美浜発電所保安規定審査資料	R0
提出年月日	2023年11月30日

美浜発電所原子炉施設保安規定変更認可申請書  
審査資料

## 美浜発電所 原子炉施設保安規定

# 組織改正他に伴う保安規定の改正について

# 1. 組織改正他の概要 (1 / 2)

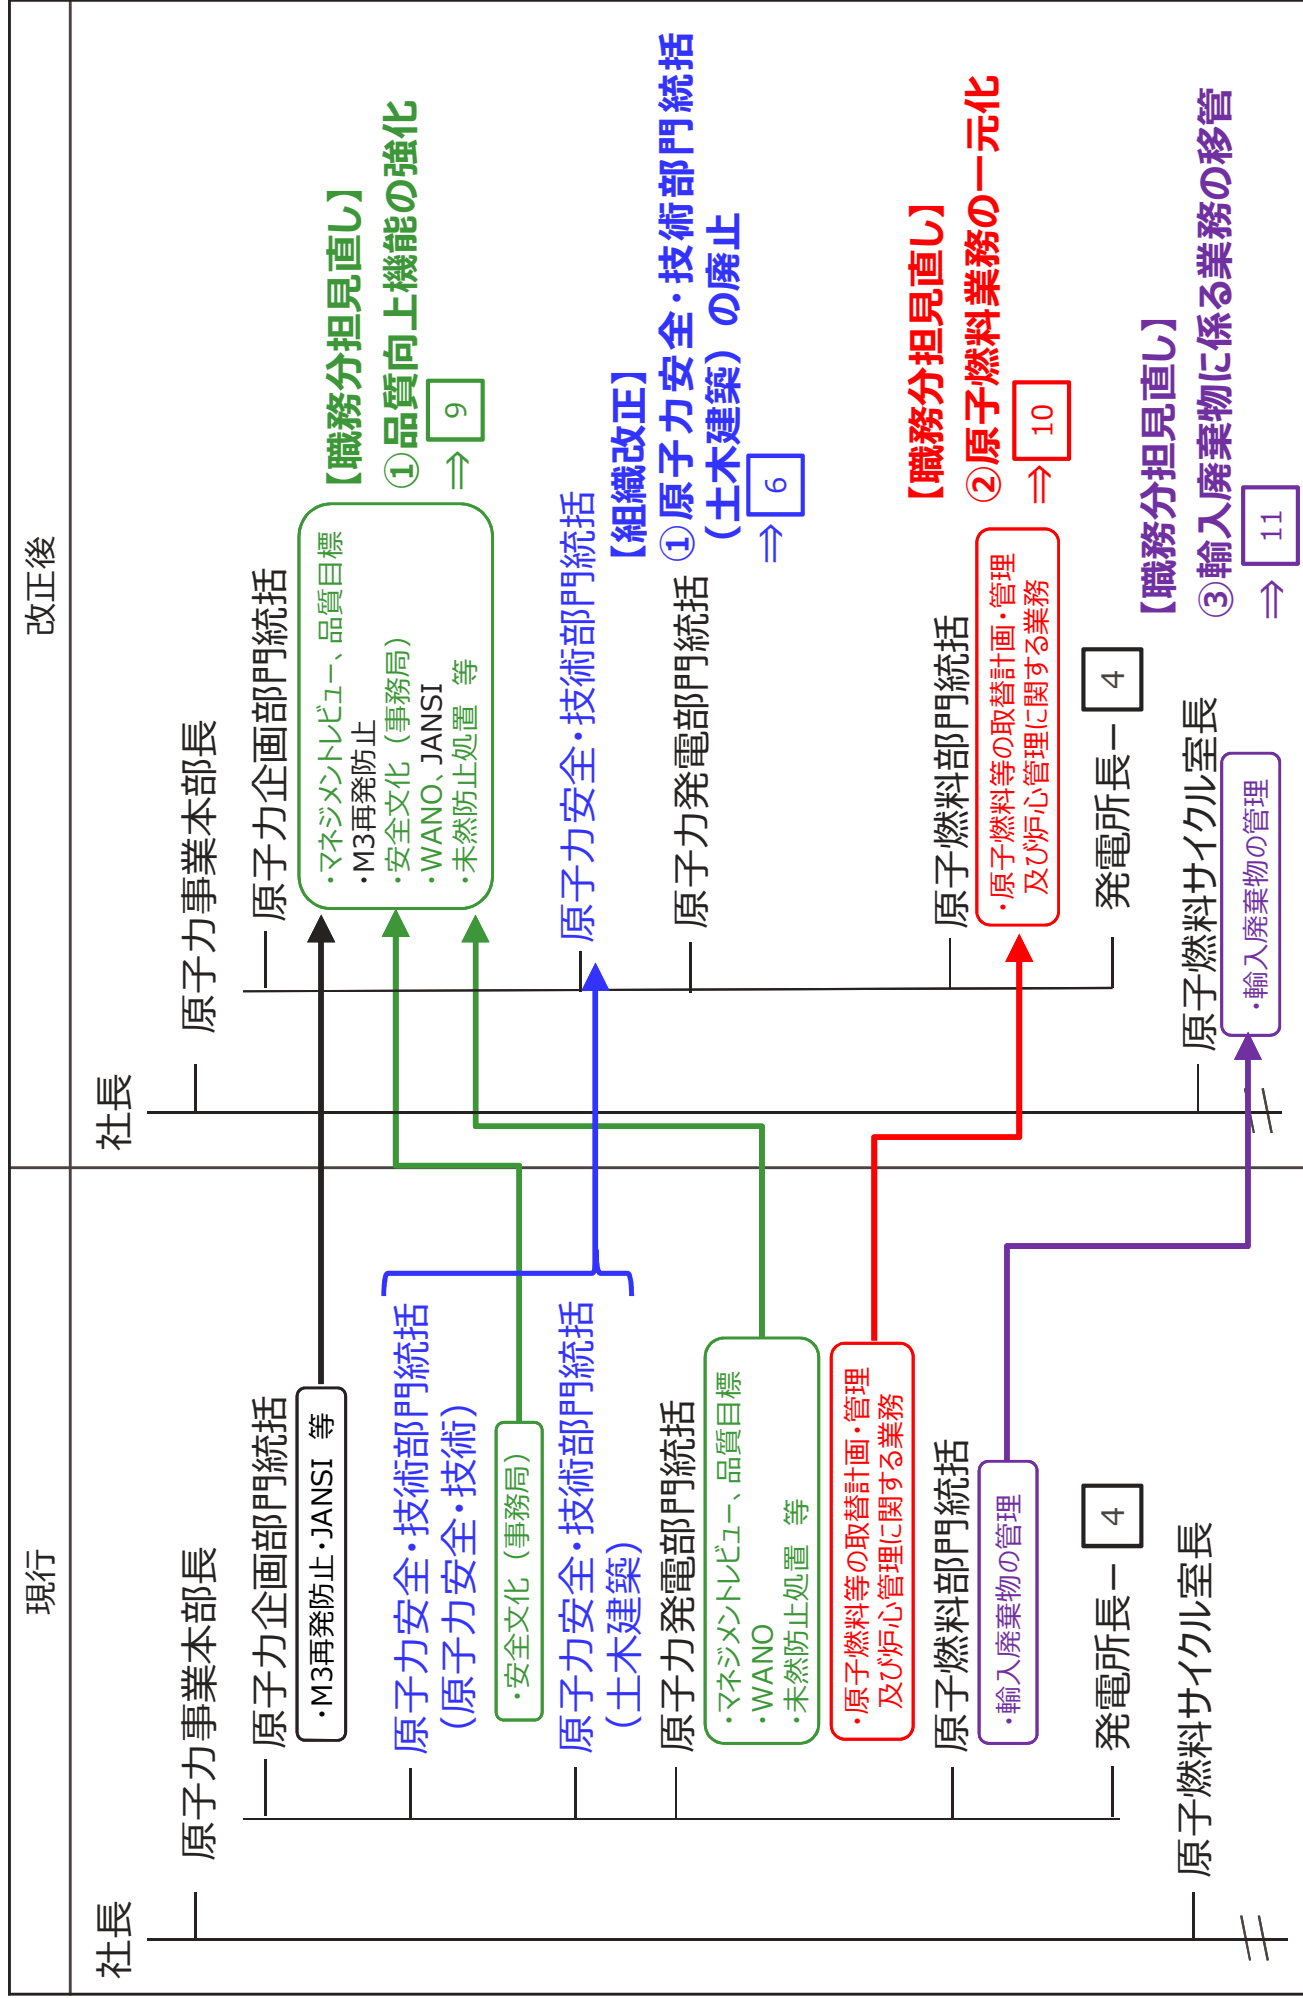
## ○本店における組織改正および職務分担見直し

- ・特重工事等の新規制基準対応が完了し、工事物量が大きく減少したことにより、特に原子力安全・技術部門統括（土木建築）が統括する業務が減少した。そのため、原子力安全・技術部門（土木建築）の統括の職位を廃止し、相互の連携を図りやすい体制とする。
- ・保安規定への反映としては、職務記載として「原子力安全・技術部門統括（土木建築）」を削除し、原子力発電施設の設計・保全に関する技術的業務を集約するとともに、「原子力安全・技術部門統括（安全・技術）」および「原子力安全・技術部門統括（土木建築）」の箇所を「原子力安全・技術部門統括」に変更する。

# 1. 組織改正他の概要 (2 / 2)

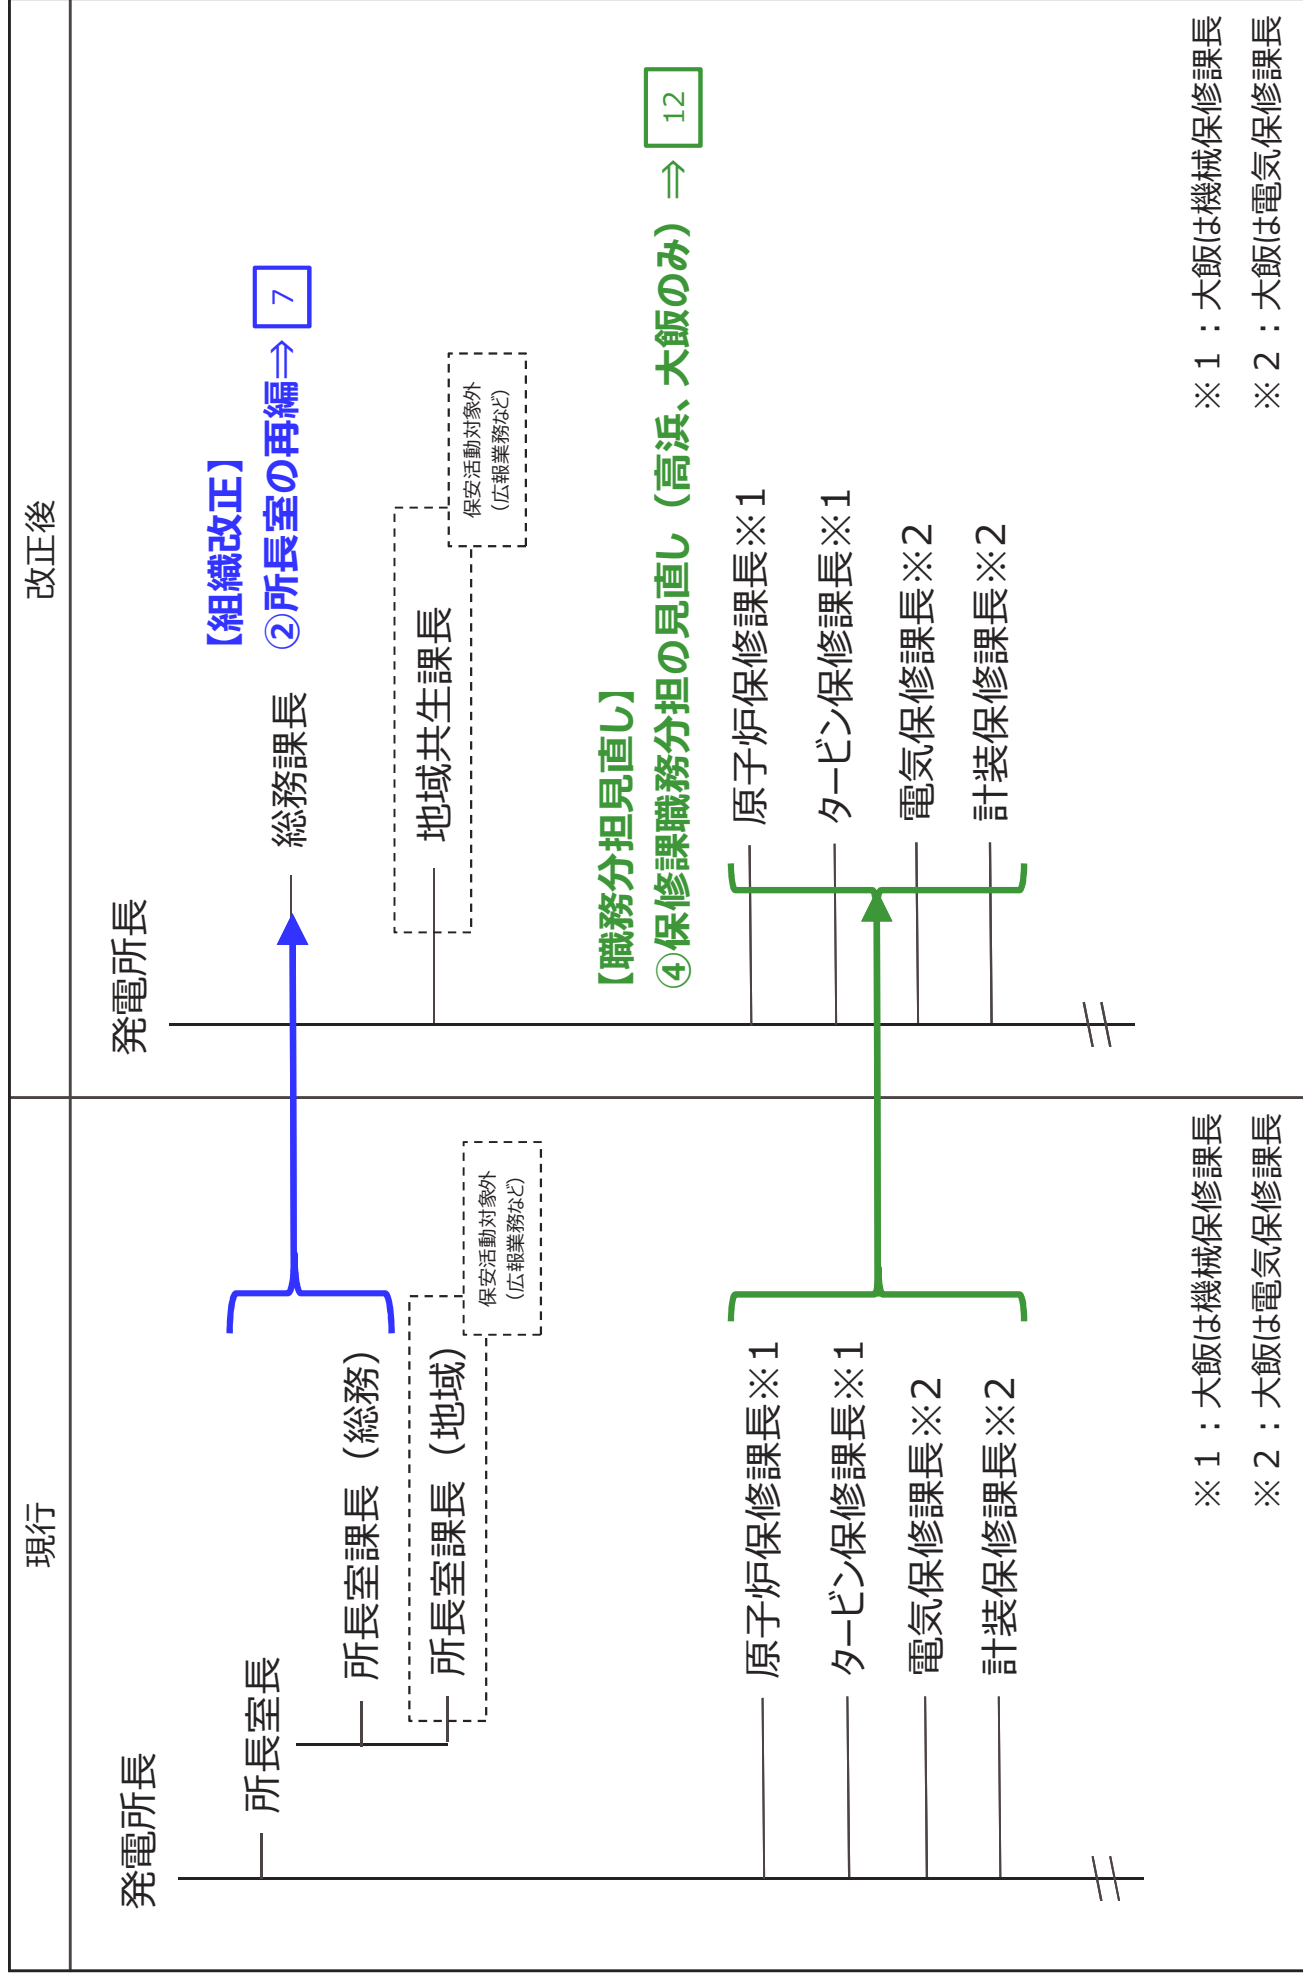
## ○発電所における組織改正および職務分担見直し

- ・所長室の業務について、責任体制をより明確化するため、所長室長の職位を廃止し、所長室長が実施していた保安活動は新たな職位である総務課長が実施する。なお、所長室長が実施していた保安活動対象外の業務である広報業務等については、新たな職位である地域共生課長が実施する。
- ・保安規定への反映としては、「所長室長」の箇所を「総務課長」に変更し、所長室長を補佐する職位であった所長室課長（総務）の職務記載は削除する。なお、広報業務等の保安活動対象外の職務については保安規定には従来から記載していないため、地域共生課長の職務については記載しない。

#### ③ 輸入廃棄物に係る業務の移管

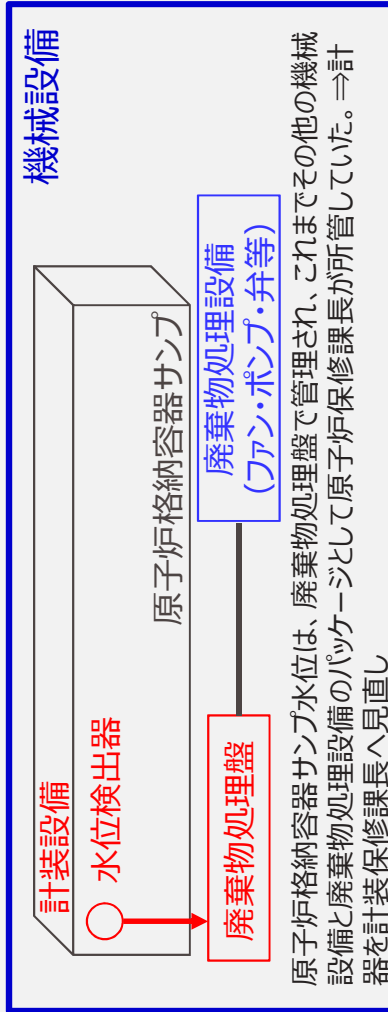
- 輸入廃棄物に係る業務については、サイクル政策を踏まえた戦略的な対応が必要であるため、原子燃料サイクル室に移管する。
- 保安規定への反映としては、職務記載として「原子燃料サイクル室長」に輸入廃棄物の管理を追記して明確化を図るとともに、「原子燃料部門統括」で管理していた輸入廃棄物に係る業務の箇所を「原子燃料サイクル室長」に変更する。

現行	改正後
組織改正内容	<p>原子燃料部門統括 ・輸入廃棄物の管理 原子燃料サイクル室長</p>	<p>原子燃料部門統括 原子燃料サイクル室長 ・輸入廃棄物の管理</p>
保安規定 (第5条)	<p>(9) 原子燃料部門統括は、原子燃料サイクル（原子燃料サイクル室長所管業務を除く。）に関する業務を統括する。</p> <p>(11) 原子燃料サイクル室長は、原子燃料サイクルの契約に関する業務を行う。</p>	<p>(8) 原子燃料部門統括は、原子燃料サイクル（原子燃料サイクル室長所管業務を除く。）および原子力発電所の燃料管理に係る運転保守に関する業務を統括する。</p> <p>(10) 原子燃料サイクル室長は、原子燃料サイクルの契約および<b>輸入廃棄物の管理</b>に関する業務を行う。</p>

#### ② 補助建屋排気ファン (アニュラス空気浄化ファン) の自動起動確認 (高浜)

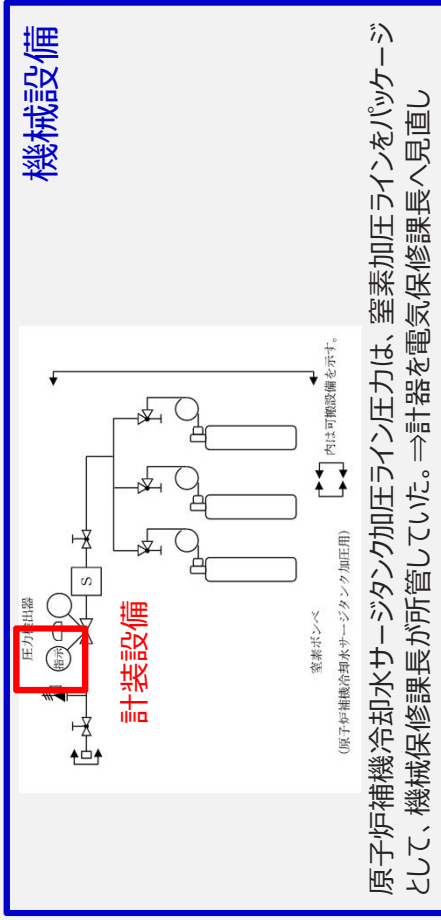
- 補助建屋排気ファン (アニュラス空気浄化ファン) 原子炉保修課長がパッケージとして所管していたものをそれぞれの所掌に分担する
- インターロックによる起動回路

(1) 原子炉保修課長電氣保修課長は、定期事業者検査時に、1号炉および2号炉については補助建屋排気ファン、3号炉についてはアニュラス空気浄化ファンが模擬信号により起動すること、および自動動作ダンパが正しい位置に作動することを確認し、その結果を発電室長に通知する。
